INFO NORMES

BULLETIN D'INFORMATION SUR LES NORMES DE CONSTRUCTION ET D'ENTRETIEN ROUTIER

Tome VII – Matériaux, 27^e mise à jour

Tome V – Signalisation routière, 31^e mise à jour

Figure 2 – Panneau P-120-47 « Trajet obligatoire pour certaines catégories de véhicules »

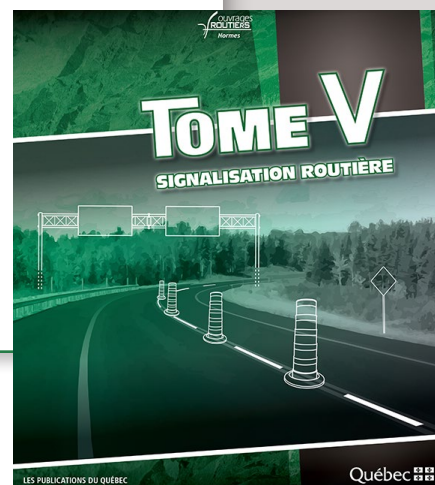
À la section 2.3 « Panonceaux de prescription », le panonceau P-240-P-17 « Flèche de direction en carrefour giratoire » (figure 1) et à la section 2.15 « Trajet obligatoire pour certaines catégories de véhicules », le panneau P-120-47 « Trajet obligatoire pour certaines catégories de véhicules en carrefour giratoire » (figure 2), sont ajoutés pour illustrer des configurations additionnelles pour les trajets dans un carrefour giratoire.

Figure 6 – Extrait du DN V-2-028 « Signalisation d'une zone scolaire »

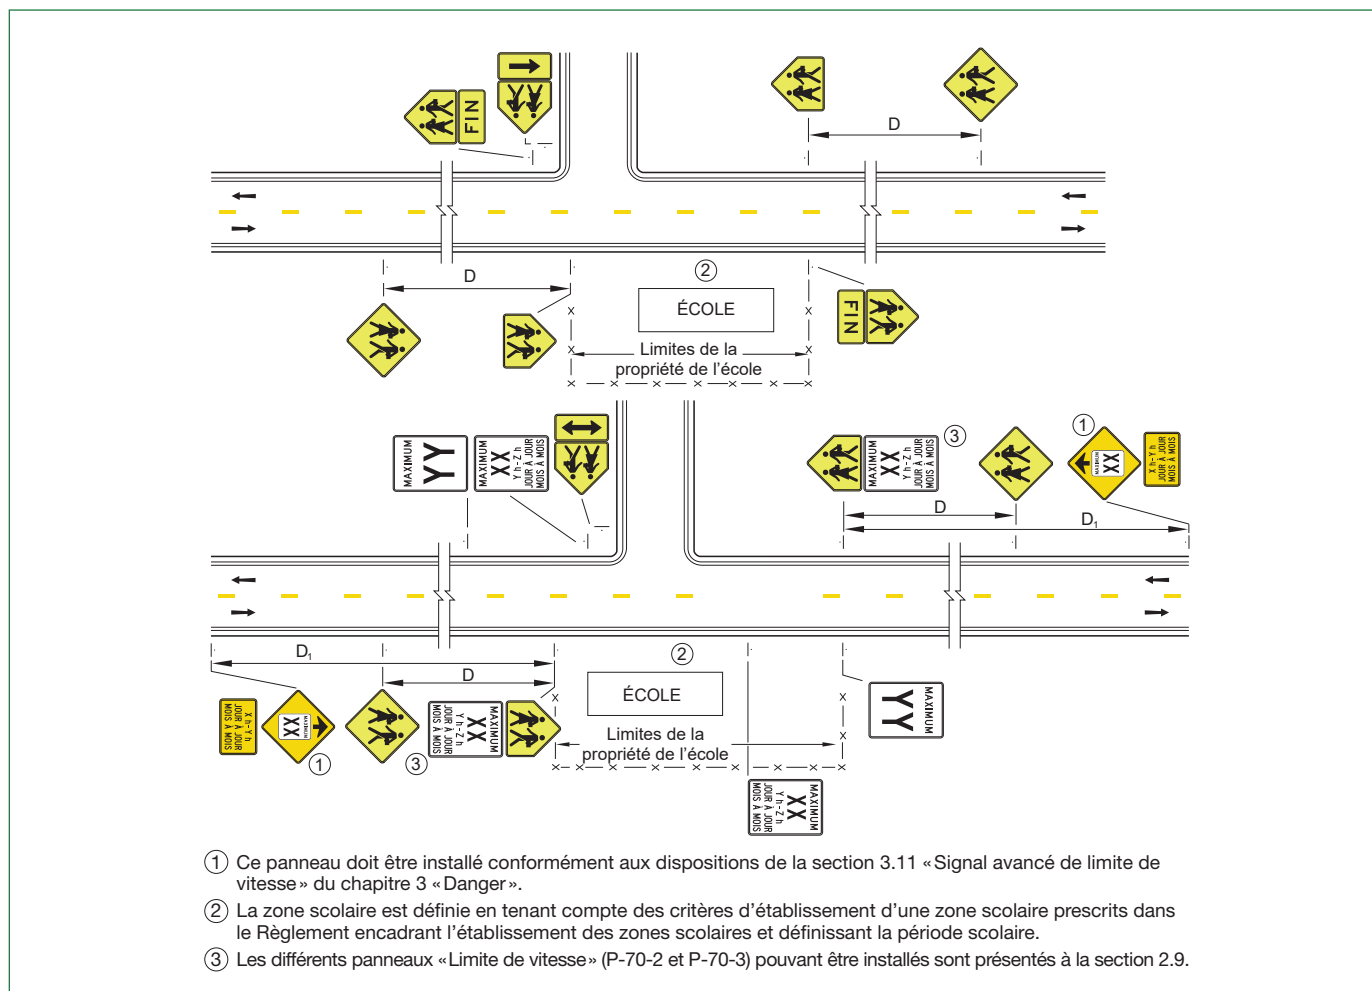
Les dessins normalisés (DN) V-2-025 et 028 ont été modifiés dans le but de se conformer au nouveau règlement encadrant l'établissement des zones scolaires et définissant la période scolaire. Ce nouveau règlement permet d'inclure dans l'étendue de la zone scolaire tous les terrains et bâtiments servant au fonctionnement de l'établissement scolaire. Ce règlement encadre également les chemins transversaux aux établissements scolaires (figure 6).

Figure 9 – Extrait de la figure 4.34-5 « Exemple de barrière de contrôle de la circulation pour travaux »

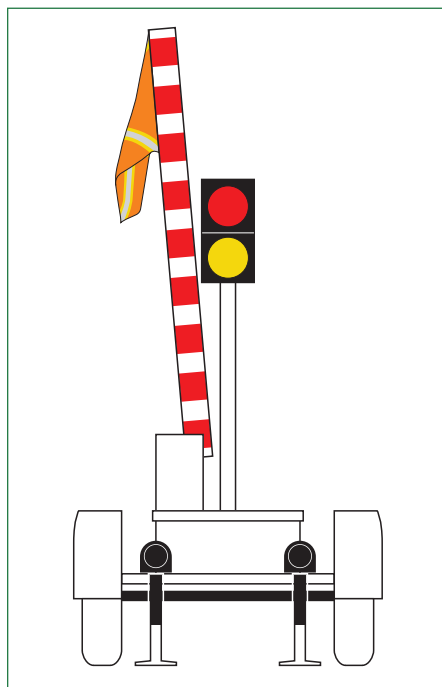
À la section 4.34.5 « Barrière de contrôle de la circulation pour travaux », lorsque la barrière est en fonction, les gyrophares, les feux de détresse et les flèches de signalisation lumineuse doivent être masqués ou éteints pour éviter toute confusion quant aux messages adressés à l'utilisateur de la route qui fait face à la barrière.

De plus, la couleur orange sur les barrières de contrôle de la circulation a été remplacée par du rouge. Les dimensions des bandes verticales demeurent les mêmes (figure 9), dans le but d'uniformiser les pratiques en lien avec les barrières ferroviaires de Transport Canada et l'utilisation de barrières rouge et blanc par le ministère des Transports et de la Mobilité durable lorsque la route est fermée.

Figure 10 – Extrait de la figure 4.35-1 « Installation des repères visuels en amont d'un feu de circulation pour travaux »

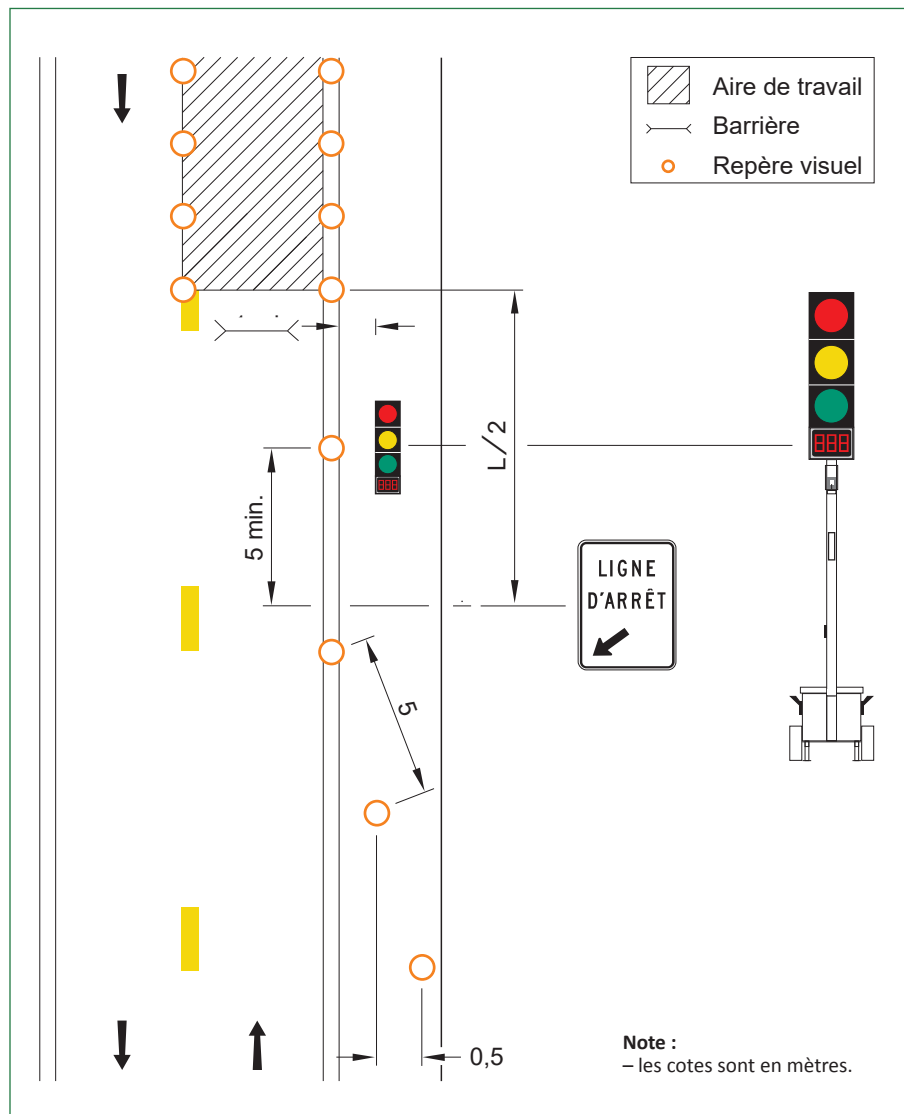
Les figures 4.34-4 « Positionnement de la barrière de contrôle de la circulation pour travaux » et 4.35-1 « Installation des repères visuels en amont d'un feu de circulation pour travaux » sont modifiées pour que la distance minimale entre la barrière de contrôle de la circulation pour travaux ou le feu de circulation pour travaux et le biseau soit de 5 mètres.

De plus, une barrière est ajoutée aux croquis en amont de l'aire de travail (figure 10).

Figure 11 – Extrait de la figure 4.39–2a « Installation du panneau "Circulation avec véhicule escorte" sur route où $V \leq 70$ km/h – Travaux de courte durée »

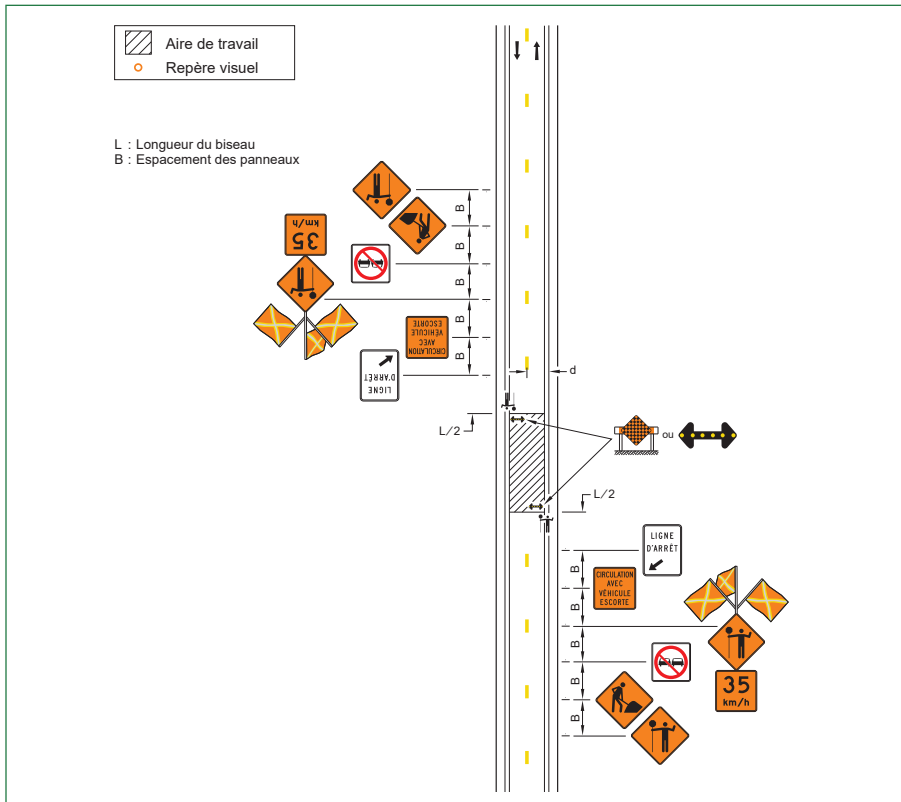
À la figure 4.39-2a « Installation du panneau "Circulation avec véhicule escorte" sur route où $V \leq 70$ km/h – Travaux de courte durée », la norme prévoyait l'utilisation de deux panneaux T-170-5 « Véhicule escorte » dans chaque direction et la modification fait en sorte qu'un seul panneau T-170-5 est maintenant nécessaire dans chaque direction (voir la figure 11 à la page suivante).

Figure 12 – Extrait du DN V-4-TCD-004 « Route à double sens de circulation – Alternance de la circulation – Utilisation de feux de circulation »

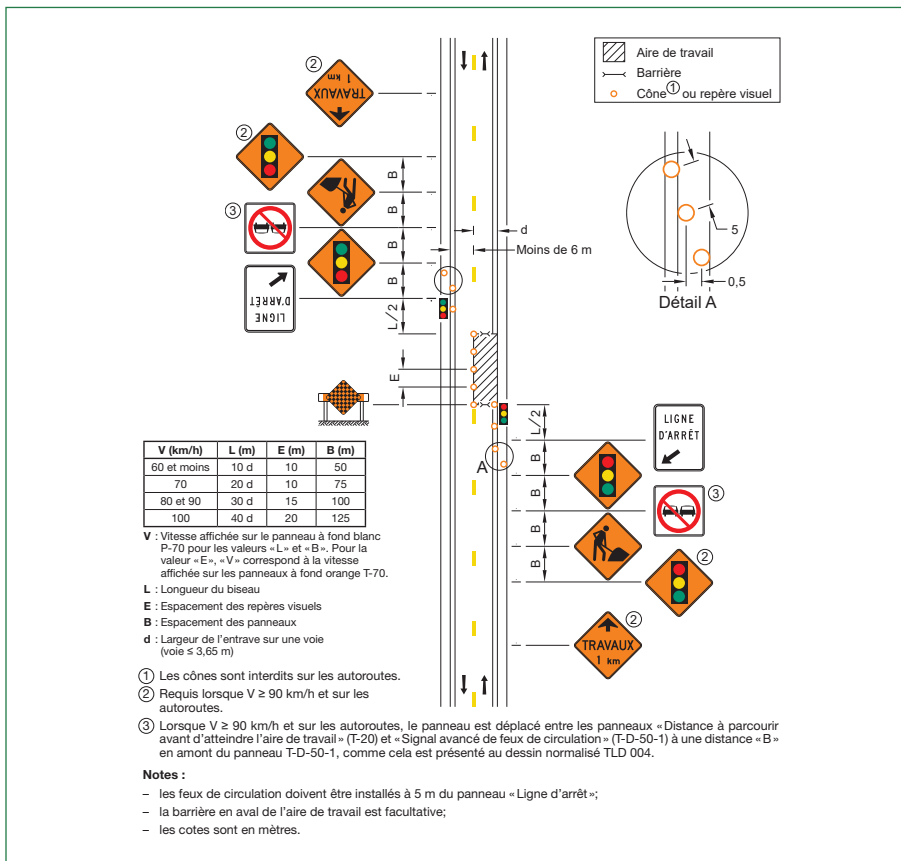
Les dessins normalisés DN V-4-004, 005A et 005B ont été modifiés afin d'ajouter une barrière en aval de l'aire de travail; cette barrière est facultative (figure 12).
